Additif 117: Règlement No 118

Amendement 1

Série 01 d'amendements - Date d'entrée en vigueur: 9 décembre 2010

Prescriptions uniformes relatives au comportement au feu et/ou à l'imperméabilité aux carburants ou aux lubrifiants des matériaux utilisés dans la construction de certaines catégories de véhicules à moteur

Exemple 2

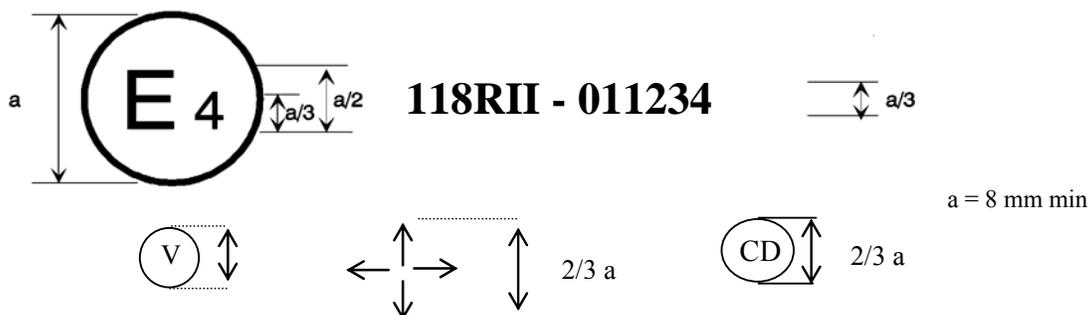
Annexe 5, modifier comme suit:

La marque d'homologation ci-dessus, apposée sur un élément, indique que le type concerné a été homologué aux Pays-Bas (E4) en application de la deuxième partie du Règlement No 118, sous le numéro d'homologation 011234; les deux premiers chiffres (01) de ce dernier indiquent que l'homologation a été accordée conformément aux prescriptions de la série 01 d'amendements au Règlement No 118.

Figure 4a
Appareillage destiné à éprouver l'imperméabilité aux carburants ou aux lubrifiants
(Dimensions en millimètres)

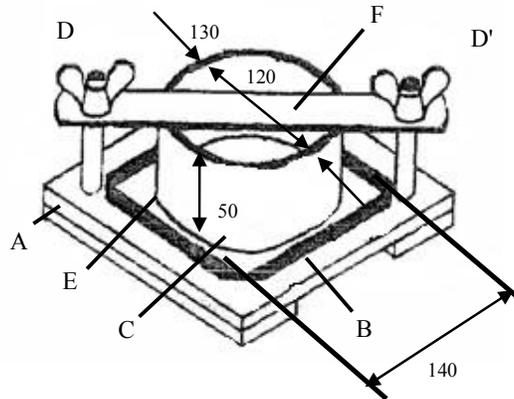
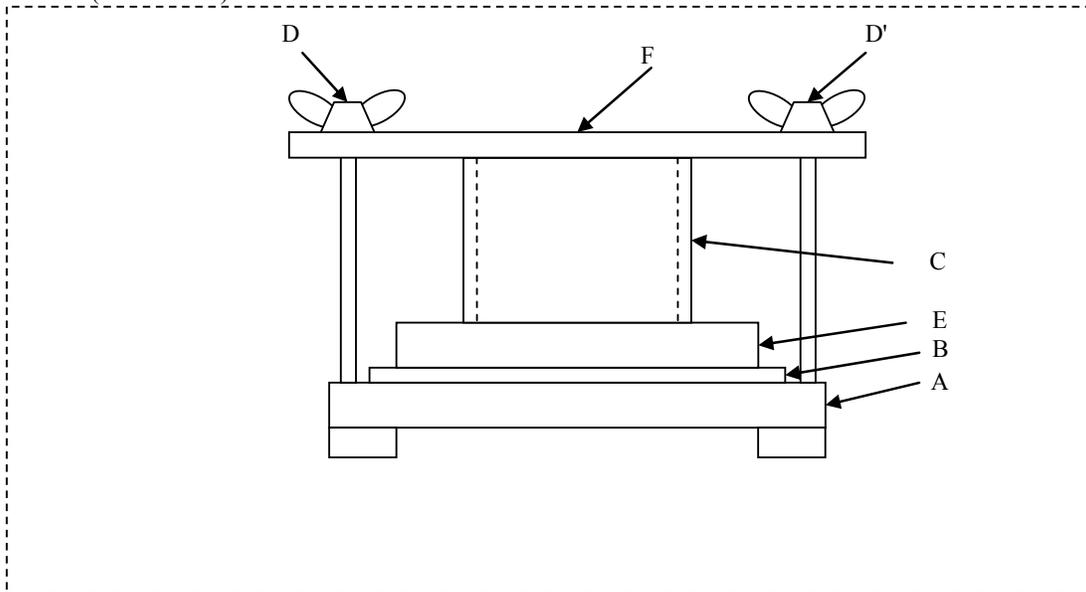
Ajouter une nouvelle annexe 9, libellée comme suit:

- 2.4 Quatre échantillons sont soumis à l'essai.
3. Appareillage (voir fig. 4a et 4b)
L'appareil est composé:
 - A d'une plaque de montage dont la dureté est égale ou supérieure à 70 Shore D;

- B d'une surface absorbante sur la plaque de montage (par exemple du papier);
 - C d'un cylindre métallique (de diamètre intérieur de 120 mm, de diamètre extérieur de 130 mm et de hauteur de 50 mm), rempli du liquide d'essai;

- D-D' de deux vis munies d'écrous à ailettes;
 - E de l'échantillon d'essai;
 - F d'une plaque supérieure.
4. Mode opératoire
 - 4.1 L'échantillon d'essai et l'appareil doivent être conditionnés durant au moins 24 heures à une température de 23 ± 2 °C et une humidité relative de 50 ± 5 % et être maintenus dans ces conditions jusqu'au moment de l'essai.
